COMITÉ DE DÉMOLITION

21 octobre 2020

**7433, rue de Chambois
Demande # 3001603557**

Étude visant à autoriser la démolition d'une résidence unifamiliale isolée située dans le secteur de Glenmount.

PROJET DE REMPLACEMENT

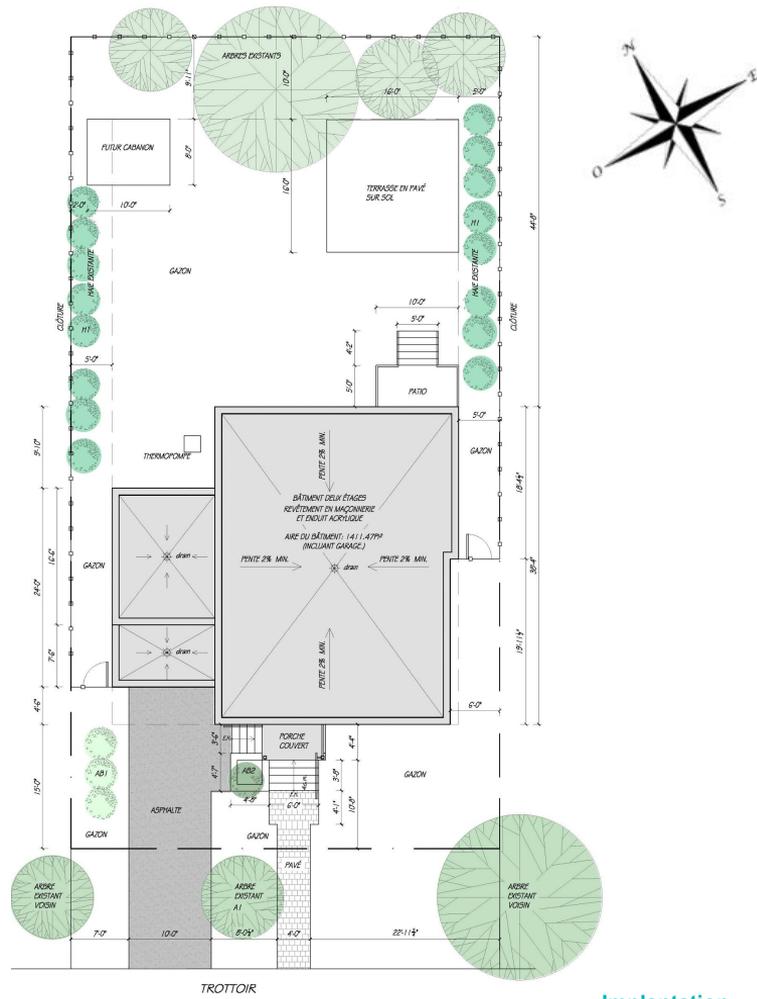
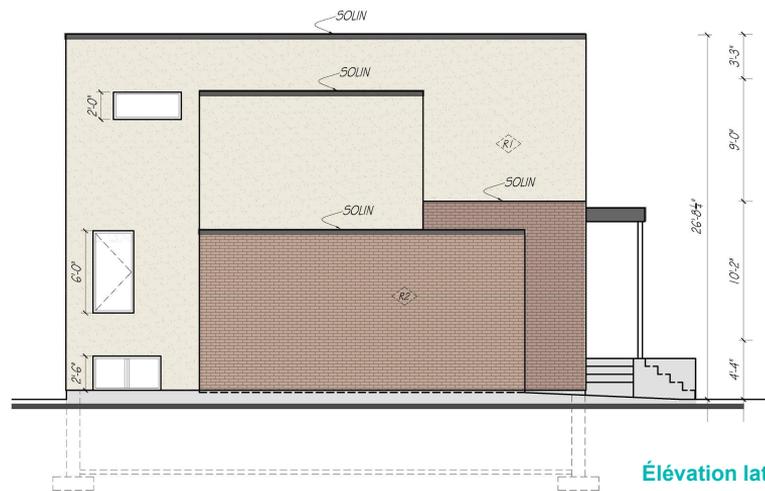
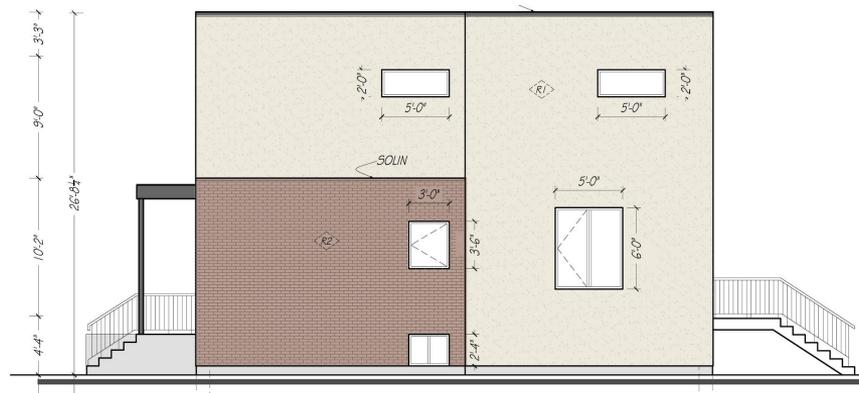
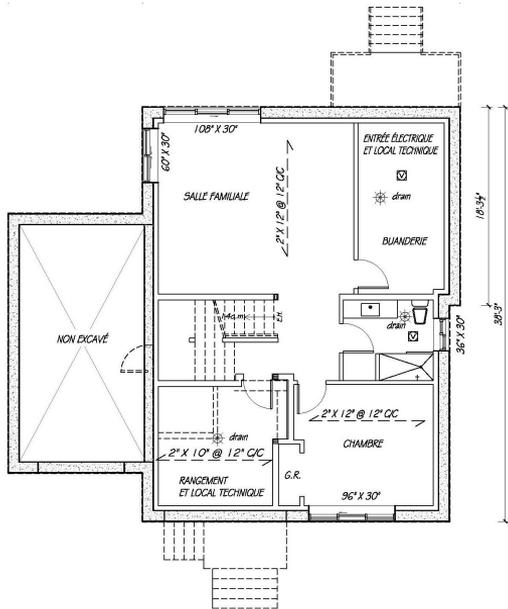
- L'état de dégradation avancée de certaines composantes réclamerait des travaux importants et onéreux pour assurer la pérennité de la structure et adapter le bâtiment aux besoins de son propriétaire; selon l'estimation présentée, ces coûts de rénovation/ agrandissement dépasseraient la valeur cumulée des travaux de démolition et de redéveloppement du site.

- Le bâtiment proposé respecte le gabarit et le caractère familial communs aux constructions typiques du secteur; l'expression contemporaine et le traitement matériel proposé sont jugés adéquats pour réussir son intégration au contexte.

- Les impacts projetés de la construction sur l'ensoleillement sont jugés acceptables.
- Le projet est réputé conforme à la réglementation; il réinterprète et actualise les principales caractéristiques des propriétés issues du développement d'après-guerre (échelle modeste, hiérarchie des volumes assemblés, économie de moyens, utilisation de la brique, etc.).

IL EST PROPOSÉ D'AUTORISER LA DÉMOLITION AUX CONDITIONS SUIVANTES :

1. Qu'une demande de permis pour la construction d'un projet conforme à la réglementation municipale et au projet de réutilisation du sol dégagé soit déposée préalablement à la délivrance du certificat d'autorisation de démolition et ce dans les 12 mois suivants la présente approbation;
2. Que les travaux de démolition soient entrepris dans les 6 mois suivant la délivrance du certificat d'autorisation de démolition;
3. Que les travaux de démolition soient terminées dans les 12 mois suivant la délivrance du certificat d'autorisation de démolition.
